<p>ALCALDÍA MAYOR DE BOGOTÁ D.C. GOBIERNO SEGURIDAD Y CONVIVENCIA Fondo de Prevención y Atención a Emergencias</p>	<b>CONCEPTO TÉCNICO SOBRE NECESIDAD DE ESTUDIOS DETALLADOS DE AMENAZA Y RIESGO POR FENOMENOS DE REMOCIÓN EN MASA DENTRO DEL TRÁMITE DE LICENCIA URBANÍSTICA</b>	Código:	<b>GPR-FT-10</b>
		Versión:	<b>03</b>
		Código Documental:

1.1 CONCEPTO TÉCNICO No. CT:	5554
1.2 ÁREA:	TÉCNICA Y DE GESTIÓN
1.3 COORDINACIÓN:	INVESTIGACIÓN Y DESARROLLO
1.4 REFERENCIA CRUZADA RADICADO FOPAE:	2009ER7274
1.5 RESPUESTA OFICIAL No.	RO-36787

2.1 SOLICITANTE:	CURADURÍA URBANA No. 4
2.2 PROYECTO:	Carrera 87B No. 128C-58
2.3 LOCALIDAD:	11. Suba
2.4 UPZ:	28. El Rincón
2.5 BARRIO O SECTOR CATASTRAL:	La Flor
2.6 DIRECCIÓN:	Carrera 87B No. 128C-58
2.7 CHIP:	AAA0136JYJZ
2.8 MANZANA CATASTRAL:	62
2.9 PREDIO CATASTRAL:	10
2.10 ÁREA (Ha):	0.0060 (*)
2.11 FECHA DE VISITA:	Junio 18 de 2009

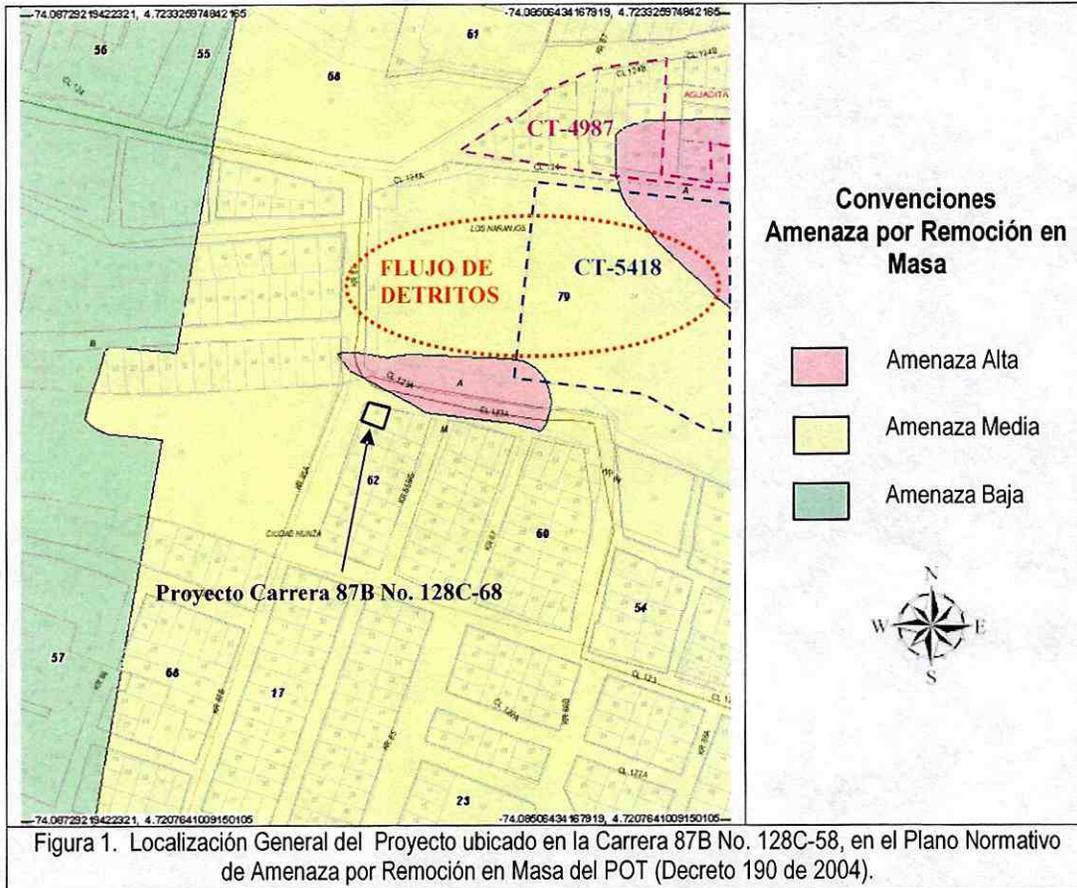
Conforme con el plano normativo de "Amenaza por Remoción en Masa" del Plan de Ordenamiento Territorial de Bogotá – POT, el sector donde se localiza el proyecto ubicado en la Carrera 87B No. 128C-58, de la Localidad de Suba, se encuentra en una zona de AMENAZA MEDIA por procesos de remoción en masa (Figura 1).

La DPAE realizó la revisión al estudio detallado de amenaza y riesgo por procesos de remoción en masa para el proyecto "Balcón de Suba" ubicado en la Calle 124 No. 84 – 15 (Ver Figura 1) y emitió el Concepto Técnico CT-5418 de 2008. La DPAE, luego de evaluar los distintos aspectos presentados en la tercera versión del citado estudio, conceptuó que el estudio particular de amenaza y riesgo por fenómenos de remoción en masa para el proyecto "Balcón de Suba", presentado por la Firma Alfonso Uribe S. y Cía. S.A., cumplía con los términos de referencia establecidos por la DPAE para la elaboración de estudios detallados de amenaza y riesgo por fenómenos de remoción en masa, en cumplimiento de lo establecido en el Artículo 141 del Decreto 190 de 2004.

La DPAE en el marco del programa de legalización y regularización de barrios emitió el Concepto Técnico de Riesgo CT – 4987 de 2007, para el desarrollo La Aguadita III (ver Figura 1) con el fin de establecer restricciones y/o condicionamientos para la ocupación del suelo y definir las recomendaciones pertinentes para el uso de las zonas expuestas a condiciones de amenaza por fenómenos de remoción en masa. De acuerdo con el citado concepto técnico, los predios construidos dentro del desarrollo se encuentran en riesgo medio por fenómenos de remoción en masa, ante lo cual se recomendó que cada propietario de las viviendas o infraestructura construida, debería evaluar los sistemas estructurales, con el propósito de garantizar condiciones óptimas de habitabilidad y llevar las edificaciones construidas al cumplimiento de las Normas Colombianas de Diseño y Construcción Sismo-Resistente NSR- 98.

De acuerdo con el "Estudio de Zonificación por Inestabilidad del Terreno para Diferentes Localidades en la Ciudad de Santafé de Bogotá D.C." Inventario de Procesos Actuales de Movimientos en Masa (INGEOCIM, FOPAE, 1998), en la zona aledaña al predio objeto del presente concepto técnico (ver figura 1), se presenta un proceso de remoción en masa consistente en flujo de detritos que afecta una zona extensa del sector conocido como La Aguadita.

Fotografía No. 1. Predio del proyecto ubicado en la Carrera 87B No. 128C-58, localidad de Suba.

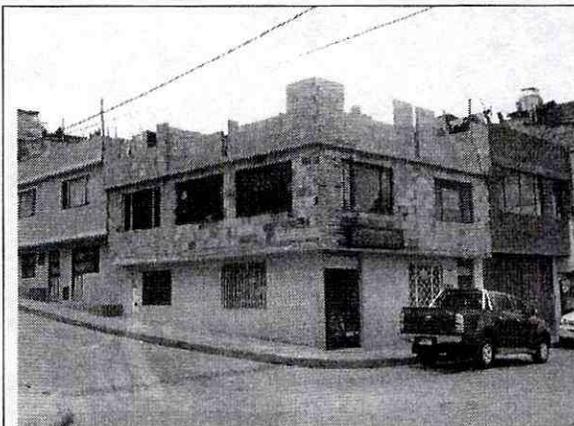
En el momento de la visita, en el predio objeto del presente concepto técnico, se encontró una edificación de dos (2) pisos de altura y un tercer nivel parcialmente construido. La citada edificación fue construida con un sistema estructural de muros en mampostería (ladrillos) sin confinar (Fotografía No. 1) y se ubica en un sector a media ladera de pendiente entre 10° y 20° de inclinación; hacia la parte occidental del predio se observó la presencia de una gran cantidad de rellenos antrópicos en un predio sin desarrollar (Fotografía No. 2). Las vías aledañas se encuentran pavimentadas y en buen estado. La edificación existente, en el momento de la verificación técnica adelantada no evidenciaba daños ni otra patología que permita inferir procesos de remoción en masa activos en la zona.

En el momento de la verificación de campo adelantada, no se evidenció la presencia de procesos de remoción en masa activos de carácter local, que involucren el área donde se busca desarrollar el proyecto; sin embargo, considerando los antecedentes de la zona y la presencia de rellenos antrópicos de considerable espesor, se recomienda ante cualquier intervención en el predio efectuar una apropiada y completa caracterización física y mecánica de todos los materiales presentes en el subsuelo, que presenten interacción con la edificación proyectada y con los predios vecinos, para de esta manera, además de proponer un adecuado nivel de cimentación y valor de capacidad portante admisible para el diseño de la cimentación, dar las medidas y recomendaciones pertinentes de intervención de la zona, garantizando en todo momento taludes de excavación estables y obras de contención seguras y confiables, ofreciendo no solo condiciones de estabilidad para el proyecto sino también para las edificaciones e infraestructuras aledañas.
